日本原子力研究開発機構の大洗研究所廃棄物管理施設の設計及び工事の方法の変更認可申請に係る追加説明について（令和元年6月6日 新基準適合性審査チーム） 資料1—4に対する回答

<ご質問>

【竜巻】

図 8・16 C_c, ζ₂-A₂/A₁ の関係

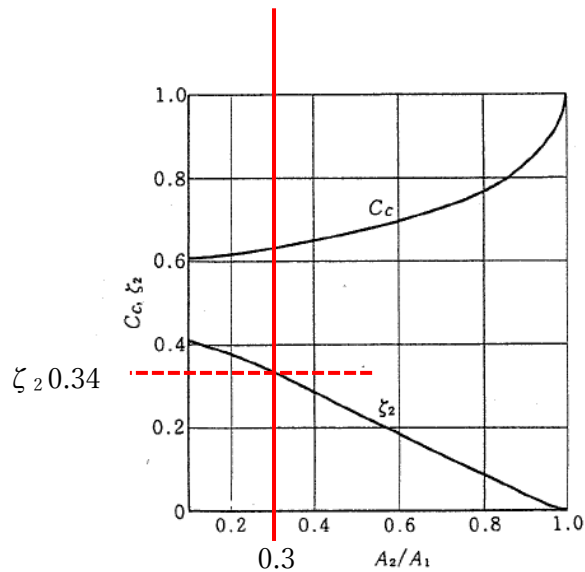
○ 事業変更許可申請書においては、竜巻影響に対するハード対策として、「消火設備のうちガス消火設備については、屋外等に敷設している配管の損傷を防止するための設備を設ける。」としていたが、本申請のガス消火設備配管類には損傷を防止するための設備は設けないのか。
・屋外等に敷設している配管の影響評価を詳細に説明のこと。
・ <u>縮小損失の断面積の比0.3と圧力損失（損失係数）0.34の根拠を説明のこと。</u>
・ <u>評価結果及び理由を表形式にまとめること。</u>

縮小損失の断面積を入口と両壁面との比で 0.3 程度と仮定し、圧力損失（損失係数）を 0.34 とした。

縮小損失の断面積比は、まず固体廃棄物減容処理施設建家とガス消火設備ボンベ庫の間は約 2.0m であり、この隙間に流れる風は、ボンベ庫の半分とさらに 4 分の一が流入する
とした。ボンベ庫の幅は、約 6.4m であることから、2.0/6.4 の比で 0.3 とした。

$$\text{比} : 2.0/6.4 = 0.29 \approx 0.3$$

収縮係数は、機械工学便覧より単位高さあたりの面積について受圧面積を A_1 、流路面積を A_2 とし、 $A_2/A_1=0.3$ の場合の収縮係数を以下の通り読み解いたものである。

図-1 固体廃棄物減容処理施設東側の樹木の植生状況

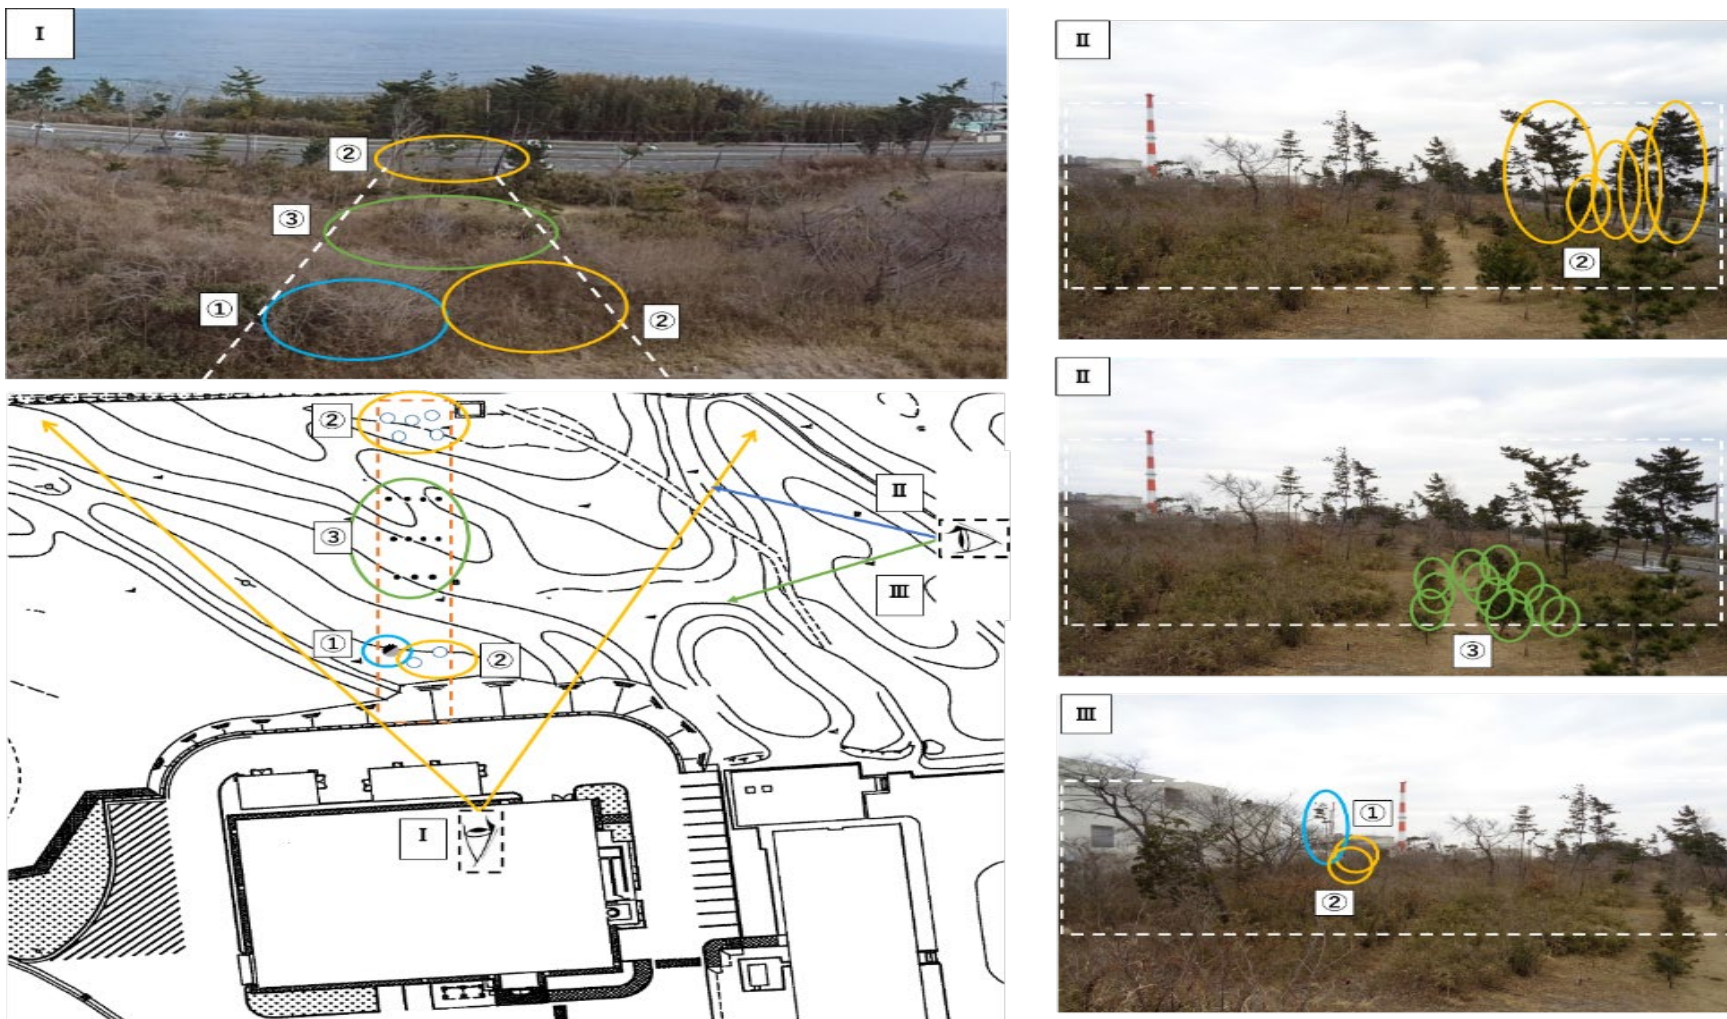
○ 樹冠率を事業変更許可申請書の0.3 から0.067 に変更していることについて、周辺の森林の状況を踏まえてその妥当性を示すこと。

- ・ 設工認に記載の樹冠部面積46m²の算出根拠を説明のこと。

森林火災による影響評価において、樹冠率は変更しておらず、評価結果の外壁温度約135℃は、事業変更許可申請書と同様の樹冠率0.3の結果である。

事業変更許可申請書の樹冠率0.3を下回ることを確認するため、申請時点での固体廃棄物減容処理施設に最も近い東側の森林の樹木の植生状況を現地調査した。

調査の結果、樹木の位置、本数及び樹木の大きさから樹木の密集度が最も高い範囲の樹冠率は、樹幹率は、0.067であり、樹冠率0.3を下回ることを確認した。

今後も樹冠率0.3を超えないよう下部規定で管理する。

樹冠部面積の46m²は、東側の樹木の植生状況を現地調査し、密集度が最も高い範囲の樹木の樹冠部（樹木の上部の枝及び葉を含む。）の大きさより、①最大7.07m²（樹木の直径（長辺直径＝短辺直径）；3m×3m）が1本、②最大3.15m²（樹木の楕円直径；4m×1m）が7本、③最大1.54m²（樹木の直径（長辺直径＝短辺直径）；1.4m×1.4m）が11本から、樹冠部の合計面積（①x1本+②x7本+③x11本）として46m²を算出している。

添付-1

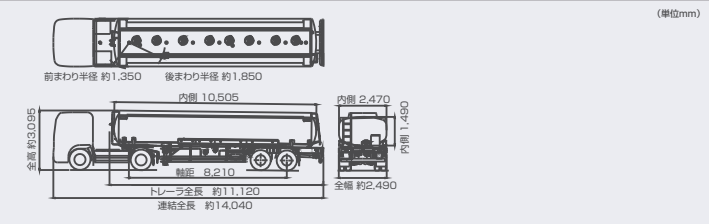
○ 近隣工場等の火災の影響評価について、タンクローリ及び給油車の爆発源の高さの設定根拠を説明すること。

タンクローリ及び給油車の爆発高さは、車両の中心高さとした。これは、爆発による破壊作用は車両全体に及ぶと想定し、その爆発中心は車両の中心と仮定した。従って、爆発源の高さは、車両の中心高さである全高の半分の値とした。

- ・ 国道51号タンクローリ ; 30kL積【全高3.095m/車両中心1.5475m】
（車両カタログ：添付-1）
- ・ 給油車 ; 4kL積【全高2.5m/車両中心1.25m】
（車両カタログ：添付-2）
- ・ 他施設タンクローリ ; 16kL積【全高3.03m/車両中心1.515m】
（車両カタログ：添付-3）
